**Soprintendenza per i Beni
Culturali e Ambientali
di Trapani**

OGGETTO: ID 9029. MAZARA DEL VALLO – Località Dagala Fonda e Roccolino Sottano. Istanza per il rilascio del provvedimento di VIA PNIEC-PNRR nell'ambito del provvedimento unico in materia ambientale ai sensi dell'art. 27 del D.Lgs. 152/2006 e s.m.i., relativa al PROGETTO PER LA REALIZZAZIONE DI UN IMPIANTO AGRIVOLTAICO DI POTENZA DI 10,862 MW denominato “DAGALA FONDA” E RELATIVE OPERE CONNESSE.

Indizione Conferenza di Servizi di cui all'art. 27, comma 8 del del D.Lgs. 152/2006 e s.m.i., **Prima riunione istruttoria del 16.05.2024.**

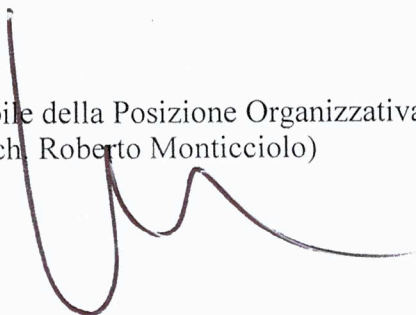
ESAMINATI gli elaborati dell'effetto cumulo, B2, 1-2-3, che contemplano le presenze di impianti da fonti rinnovabili, ubicati o da realizzarsi nelle aree circostanti e limitrofe, che non risultano aggiornati, specie per quanto concerne l'Area 1 "Dagala Fonda", dove sono situati gli impianti fotovoltaici delle ditte Arenaria New Energy SRL, Ardesia New Energy SRL e Spartacus Srl -queste ultime due sono in strettissima vicinanza a Sud e a Est dell'impianto;

questa Soprintendenza, per quanto sopra e di competenza, rappresenta la necessità che venga rielaborato il progetto complessivo in questione con:

-l'abolizione integrale dell'Area 2 "Roccolino Sottano";

-la rielaborazione dell'Area 1 nella parte meridionale: Sud – Est e Sud – Ovest con una significativa riduzione dell'impianto al fine di implementare le fasce di mitigazione per la presenza di altri impianti e progetti.
